**AVIS RELATIF À LA PROTECTION
CONTRE LES EVENTUELS EFFETS NOCIFS ET NUISANCES
PROVOQUÉS PAR LES RAYONNEMENTS NON IONISANTS
GÉNÉRÉS PAR DES ANTENNES ÉMETTRICES STATIONNAIRES**

Commune : SAINT-GHISLAIN - Exploitant : PROXIMUS

Référence exploitant : 65TRT_02

Rapport n° 1613 / 2025

Figure 1 : Vue en plan des lieux de séjour et des points de contrôle

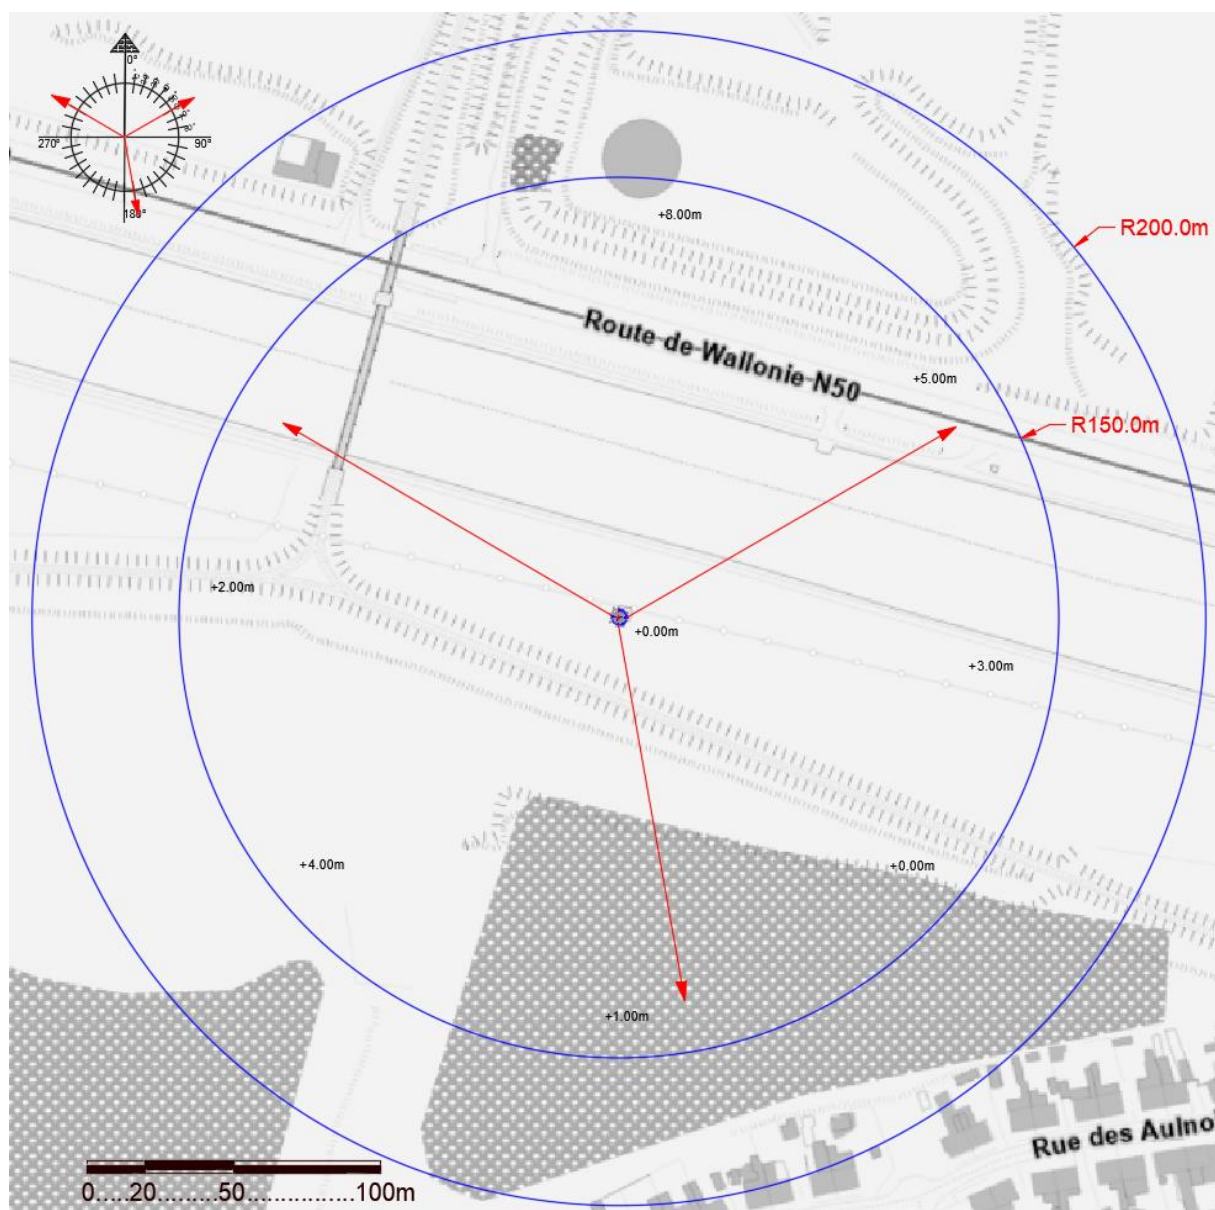
En ce qui concerne les antennes de l'installation mentionnées dans le tableau 1, la distance maximale à laquelle la limite pourrait être atteinte, à l'extérieur, est égale à 87,2 m. S'il n'y a pas de LS à une distance inférieure, les antennes respectent forcément la limite d'immission.

Dans le cas des LS situés à l'intérieur des bâtiments, une atténuation d'obstacle est prise en compte et il en résulte que la distance maximale à laquelle la limite pourrait être atteinte se réduit à 62,3 m.

Figure 2 : Vue en plan des installations d'antennes dans un rayon de 300 mètres autour de l'installation faisant l'objet de la demande d'avis

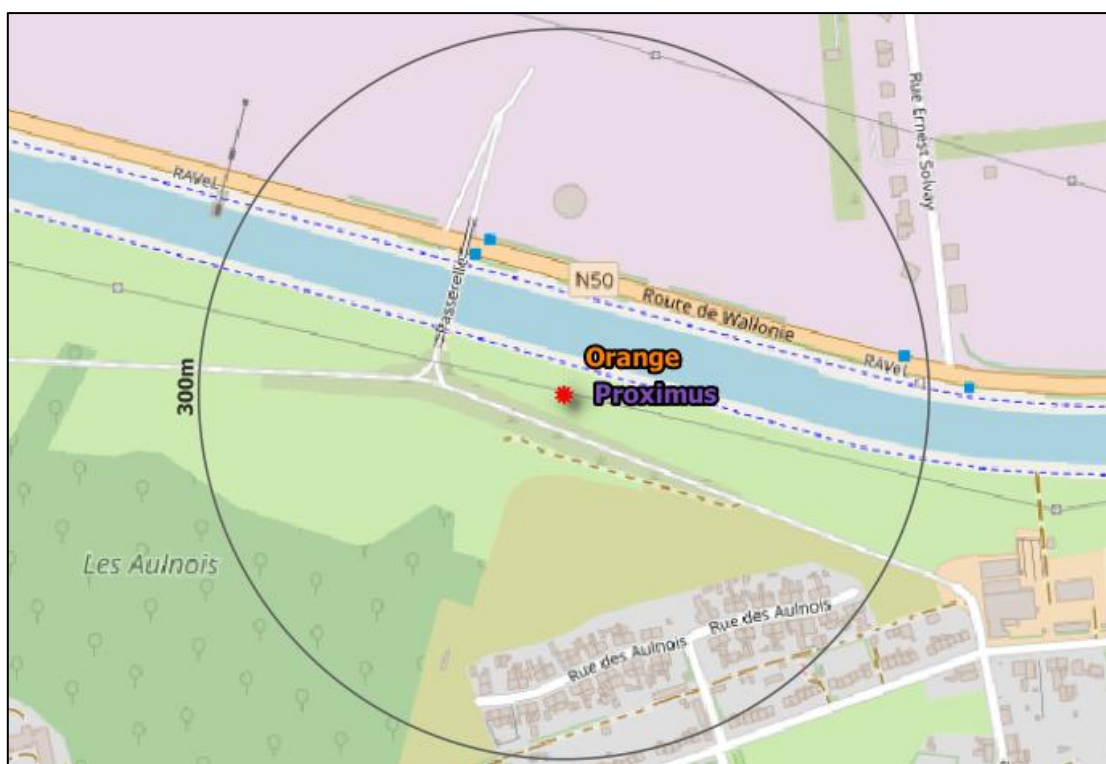
- a) il y a au plus 4 installations d'antennes émettrices stationnaires présentes dans la zone d'évaluation de 300 mètres de rayon représentée dans la figure 2, y inclus l'installation référencée dans le paragraphe 2 : la limite cumulative définie à l'article 4, §2 du décret est nécessairement respectée dans les lieux de séjour à l'intérieur de la zone d'évaluation de 300 mètres de rayon ;

- b) il y a exactement 5 installations d'antennes émettrices stationnaires présentes dans la zone d'évaluation de 300 mètres de rayon représentée dans la figure 2, y inclus l'installation référencée dans le paragraphe 2 et il existe, pour 3 ou 4 de ces installations, un avis attestant le respect de la limite abrogée de 3 V/m : la limite cumulative définie à l'article 4, §2 du décret est nécessairement respectée dans les lieux de séjour à l'intérieur de la zone d'évaluation de 300 mètres de rayon ;

- c) dans tous les autres cas, il a été vérifié que la limite cumulative définie à l'article 4, §2 du décret n'est pas dépassée dans les lieux de séjour sur base du nombre d'installations localisées dans la zone d'évaluation de 300 mètres de rayon représentée dans la figure 2, de leur localisation ainsi que des données inscrites dans la figure 1 et au paragraphe 4 du présent avis et dans les avis attestant le respect de la limite par installation ou de la limite abrogée de 3 V/m relatifs aux autres installations reprises dans la figure 2.

Compte tenu des considérations ci-dessus, il apparaît que l'intensité du rayonnement électromagnétique généré, dans les lieux de séjour situés dans un rayon de 300 mètres autour de l'installation référencée dans le paragraphe 2, par l'ensemble des antennes émettrices stationnaires de l'ensemble des exploitants du même site d'antennes émettrices stationnaires respecte la limite fixée à l'article 4, § 2 du décret.
